DEMANDE D'AUTORISATION ENVIRONNEMENTALE PRÉSENTÉE
PAR LA RÉGION BRETAGNE
DANS LE CADRE DES TRAVAUX DE RÉPARATION DE L'ESTACADE
SUR LE TERRITOIRE DE LA COMMUNE DE ROSCOFF

II – CONCLUSIONS MOTIVÉES ET AVIS
sur la demande d'autorisation environnementale

sur la demande d'autorisation environnementale
relative à la réparation de l'estacade de Roscoff

1) Sur l'épaisseur des chapiteaux

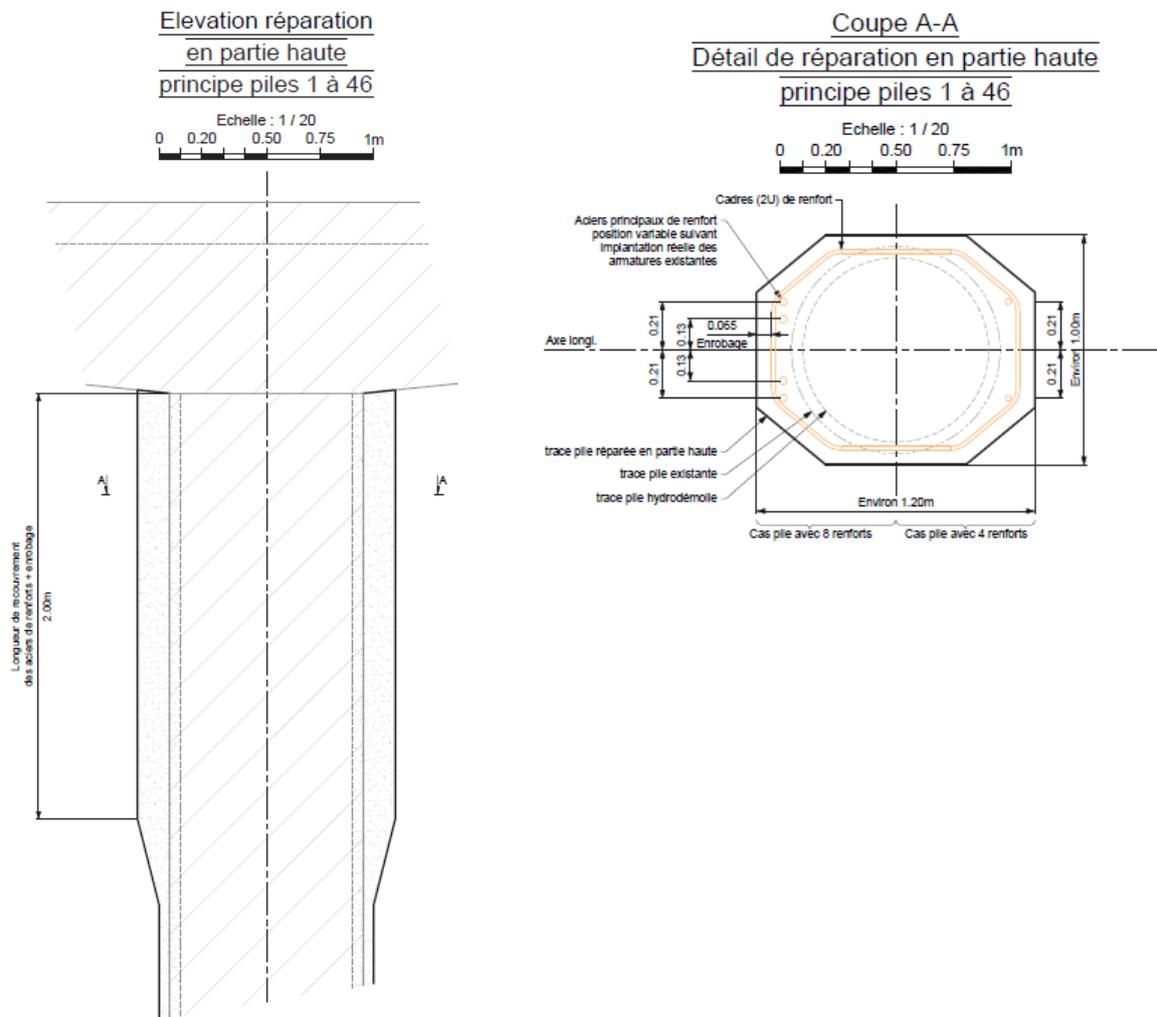
- un plan précis avec dimensions de l'épaisseur des piles et des chapiteaux (partie haute des piles) ;
- comment sera traité le béton ? Pas d'information sur le traitement LHM (liants hydrauliques modifiés) ;
- une modélisation par maquette ou image numérique de l'ouvrage pour compléter cette enquête publique et ainsi éviter tout recours administratif ; L'association craint des modifications apparaissant en cours de travaux.

Un plan est fourni en pièce jointe au mémoire en réponse (annexe 1) dont des extraits sont présentés ci-après.

En partie courante, le diamètre des piles est augmenté d'environ 10cm (diamètre initial de 90cm). Sur les 2m supérieurs un épaissement est nécessaire afin de rajouter des armatures et assurer la transmission des efforts entre les piles et le tablier. Cet épaissement a été limité au minimum requis par les normes en vigueur afin de garantir la durabilité du béton de la tête de pile. De plus l'orientation géométrique de l'épaissement est effectuée selon le sens longitudinal (dans l'axe du tablier), sur 30cm de part et d'autre de sorte à limiter l'impact visuel.

Concernant la pile d'extrémité 47, l'épaissement de la pile est sur toute la hauteur (rectangle de 1m sur 1.40m) ; à noter que cette pile est de faible hauteur et très peu visible puisqu'en extrémité de l'estacade.

3.3.1. Propositions de modifications des piles

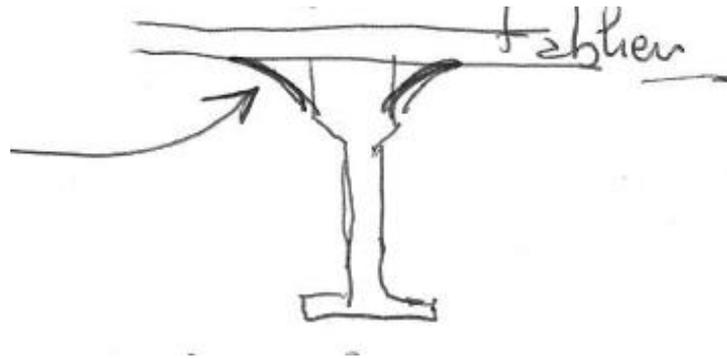
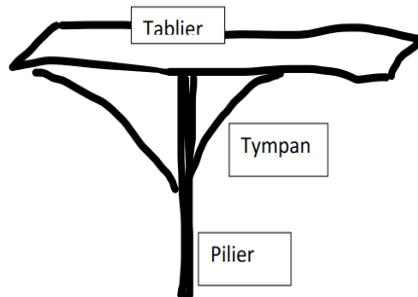
L'association ASSR estime que l'estacade est devenue en plus d'une liaison territoriale entre l'île et le continent, une promenade patrimoniale en mer (550m) avec vue imprenable sur le chenal de Batz et la ville de Roscoff. L'association considère au vu du projet présenté qu'il est nécessaire de soigner son aspect esthétique et pérenne. Des modifications concernant les piles et leurs parties hautes (chapiteaux) ainsi qu'une autre forme de garde-corps sont demandés.

La légèreté de l'édifice doit être préservée. Une modélisation par maquette ou image numérique paraît nécessaire pour compléter cette enquête publique et éviter tout recours administratif.

Par mail, un déposant propose un modèle de tympan en bois entre la sous-face et les piles. Il souhaite également plus d'utilisation de bois pour la passerelle et les garde-corps.

Voici le croquis présenté par l'ASSR de manière à alléger la partie haute des piles modifiée : la flèche indique la forme d'un aisselier.

Et celui de M. LESCOP :

Le projet est soumis à l'avis de l'Architecte des Bâtiments de France, qui a émis un avis favorable à la réparation de l'estacade. Pour rappel, l'augmentation du diamètre apparent des piles est de l'ordre de 10 cm au rayon en partie courante et de 30 cm uniquement dans la direction longitudinale pour les 2 m supérieurs de l'estacade. Cela impacte ainsi de manière moindre l'épure de l'ouvrage que la mise en œuvre de bracons, qui modifierait également la transmission des efforts entre les diverses parties de l'estacade (ou « tympan » comme mentionnés dans la proposition M1 LESCOP).

D'un point de vue structurel, la constitution d'un chevêtre avec bracons modifie les positions des appuis de l'ouvrage précontraint avec pour effet une redistribution des efforts sur les travées et les piles, ce qui altère l'efficacité de la précontrainte existante et ne correspond pas au fonctionnement de la structure. L'objet de la réparation proposée est de restituer le plus possible le mode de fonctionnement de l'ouvrage historique, aussi la précontrainte additionnelle mise en œuvre vise à restituer celle de l'ouvrage initial sans modifier la distribution des efforts. Une modification de la répartition des appuis engendrerait nécessairement des renforcements en béton armé plus volumineux, qui ne rentreraient pas dans l'épure de l'ouvrage existant.

3.3.2. Proposition de modification de garde-corps

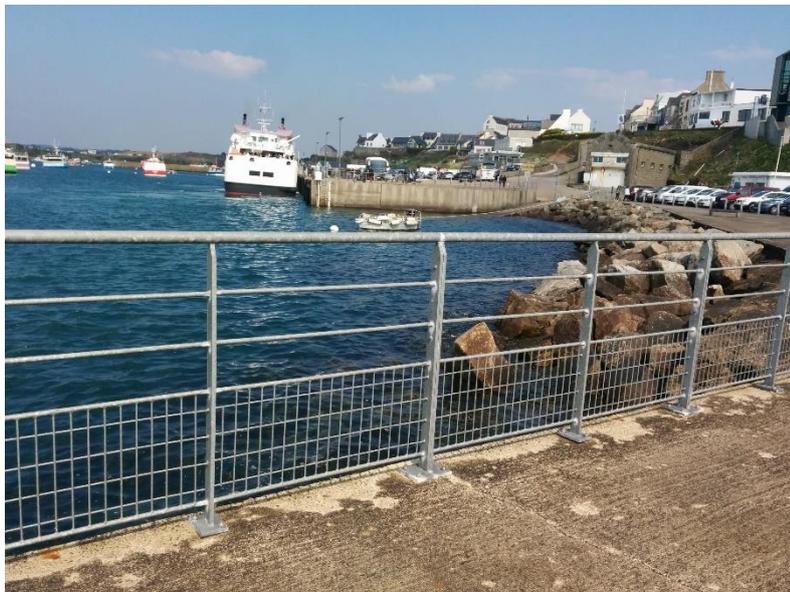
Les garde-corps ont fait l'objet de remarques par le public. L'association ASSR craint la rouille sur la partie basse grillagée et propose 2 lisses supplémentaires aux normes, pour l'entretien et l'esthétique.

La notion d'entretien et de réparation est une notion essentielle dans le choix des équipements pour la Région Bretagne.

Le choix du type de garde-corps a été validé avec l'Architecte des Bâtiments de France ; à noter que ce type de garde-corps a été mis en place dans d'autres ports gérés par la Région Bretagne et apporte satisfaction (port du Conquet par exemple). Néanmoins, des adaptations sont envisageables et une soumission de géométrie sera proposée à la validation de l'exploitant.

3.3.3. Proposition d'un abri en bout d'estacade

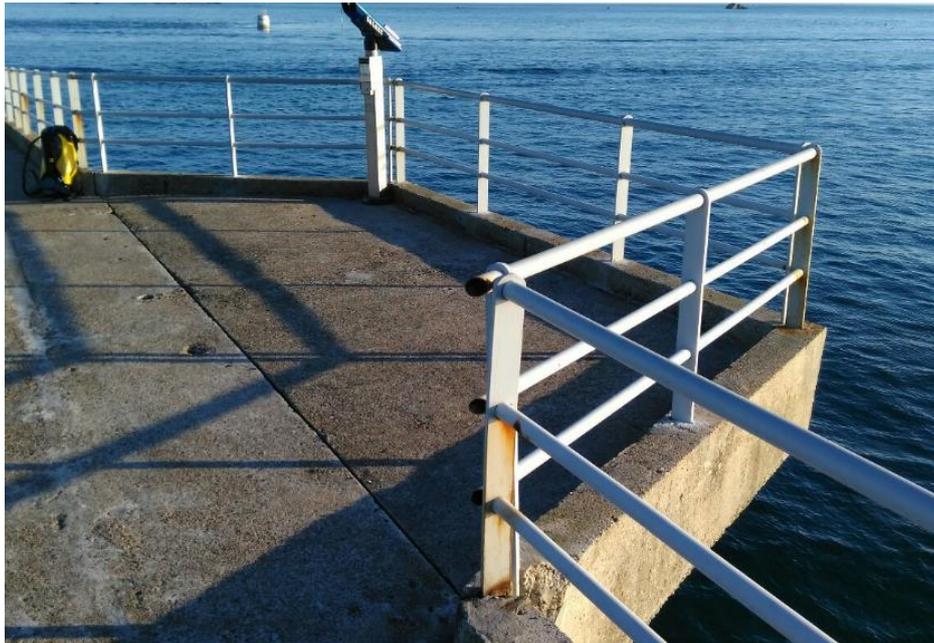
M. SEITE propose sur son croquis d'ensemble de l'estacade une guérite pour les passagers.

Le projet à venir d'aménagement du terre-plein du port de Roscoff, porté par la ville de Roscoff, comprend entre autres la mise en place d'un abri pour les usagers de la desserte. Il apparaît adapté que l'abri se situe plutôt sur les terre-pleins du port et soit commun aux deux points possibles de desserte de l'île de Batz (configurations marée haute et marée basse).

Par ailleurs, la mise en place de rehausse par vitrage pose des problèmes d'esthétique et de tenue au vent, cela n'apparaît pas comme une solution satisfaisante. La zone de retournement, à l'état final restituera un visuel identique à l'existant comme rappelé en photo ci-dessous.

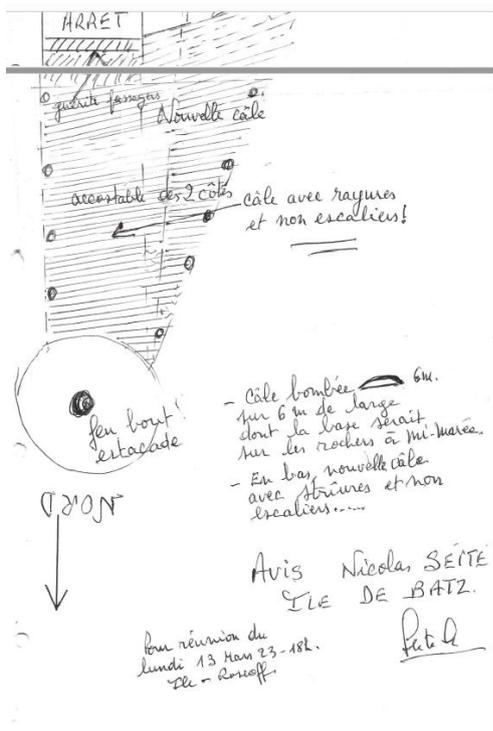
Une proposition concerne l'élargissement de la passerelle ou même de doubler la cale actuelle d'une cale prenant appui sur les rochers à mi-marée (croquis ci-dessous) ;

Cette proposition (L1) présentée sous forme de schéma commenté consiste à :

- prévoir une descente pour handicapés vers une nouvelle cale de 6 m de large de forme bombée, prenant appui sur le rocher longeant la cale actuelle, la cale actuelle serait réservée aux piétons et visiteurs.

sur la partie « cale d'accostage », une guérite, puis la nouvelle cale rejoint l'estacade, accostable des deux côtés, avec sol rainuré, sans escaliers.

ouvrage telle qu'exposée sont réhabilitatoires et nécessitent des procédures réglementaires et environnementales conséquentes au niveau des études, du planning et du volet financier.

Par ailleurs, la nécessité d'adapter l'estacade, en vue d'améliorer l'accessibilité PMR a été exprimée pendant l'enquête et le maître d'ouvrage s'est engagé, dans son mémoire en réponse, à y apporter des solutions. Ces travaux qui ne concernent pas la structure de l'ouvrage mais plutôt des aménagements feront l'objet d'une consultation.

3.5.1. Travaux sur voiles d'accostage

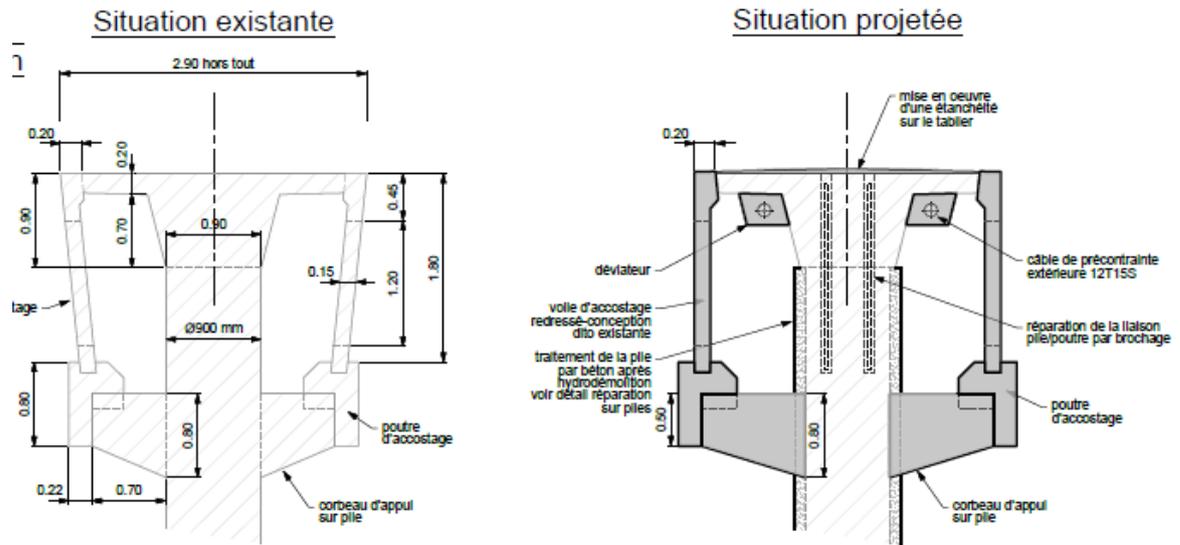
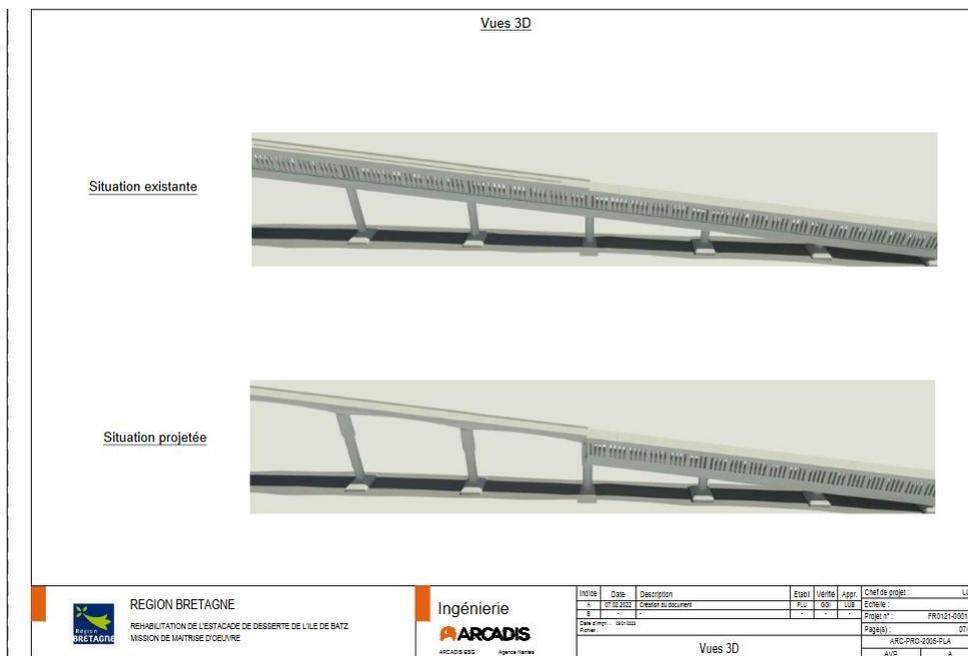
Les nouvelles voiles doivent être droites et non inclinées comme actuellement de manière que les pare-battages des navires ne passent pas entre les voiles d'accostage ;

Le schéma suivant, issu du plan de détails 2002 indice B illustre le sujet :

Ce plan complémentaire aux plans présentés dans le dossier d'enquête présente une coupe de voile d'accostage redressé perpendiculaire au tablier, comme souhaité par les professionnels pour une meilleure stabilité du navire à l'accostage. J'en prends note, cela n'était pas aussi clair dans le dossier où figure seulement la modification de la longueur de voile réduite à la cale d'embarquement. Les professionnels m'ont expliqué que cette réduction assurera une meilleure conservation de l'ouvrage dans le temps.
